Mission régionale d'autorité environnementale
NORMANDIE

Avis délégué
**Création d'un hypermarché de l'enseigne E. Leclerc sur la
commune de Flers (61)**

N° MRAe 2025-6108

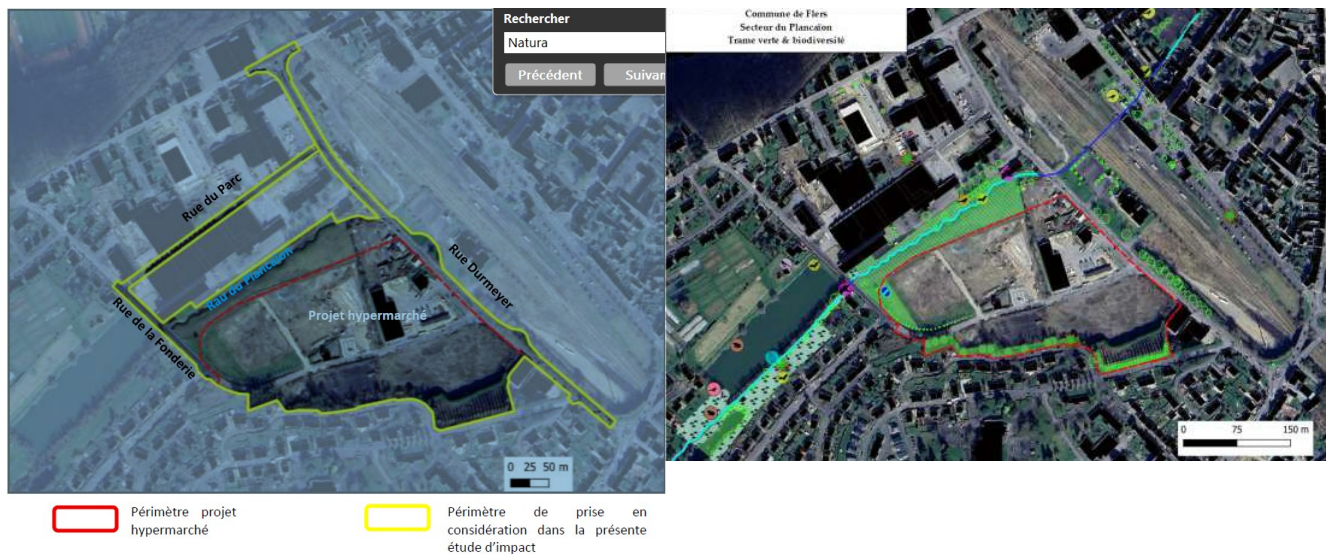
Le dossier aurait gagné, comme souligné dans l'avis de l'autorité environnementale de 2021 et dans la décision préfectorale de soumission à évaluation environnementale (cf *supra* 1.2.1), à contenir une analyse des effets cumulés du projet avec ceux d'autres projets environnants. Cette analyse nécessite d'être réalisée *a fortiori* à l'échelle des différentes composantes du projet d'ensemble de requalification du secteur de Plancaïon.

Par ailleurs, la présentation du devenir de la zone commerciale existante, en lien avec le transfert de l'hypermarché, est peu développée. Selon le dossier, « *L'emprise du supermarché actuelle (environ 3 ha) fera l'objet d'une requalification avec une renaturation d'une partie du site. Le projet n'est à ce jour pas initié [...]* » (p. 19 RNT). Le devenir des activités commerciales connexes de l'hypermarché existant (jardinerie, service Drive) n'est pas clairement identifié excepté celui de la centrale de lavage automobile et de la station service, dont une implantation sur le nouveau site, dans l'emprise de la réserve foncière en accotement de la rue du Docteur Maubert, pourrait être envisagée. Dans son mémoire en réponse à l'avis de l'autorité environnementale de 2021, la communauté d'agglomération indiquait que le secteur ne présente pas d'enjeux environnementaux significatifs à l'exception du transit de la Vère canalisée et son inclusion dans le PPRI, ce qui pour l'autorité environnementale représente déjà plusieurs enjeux importants, auxquels semble répondre la renaturation partielle du site annoncée.

L'autorité environnementale recommande de présenter une approche globale des incidences positives comme négatives à l'échelle du projet d'ensemble, en tenant compte des travaux d'aménagement du secteur du Plancaïon (démolitions, requalification des voiries, constructions...) et du devenir des emprises et des bâtiments accueillant les activités commerciales du magasin existant, notamment au regard des enjeux liés à la présence de la Vère canalisée.
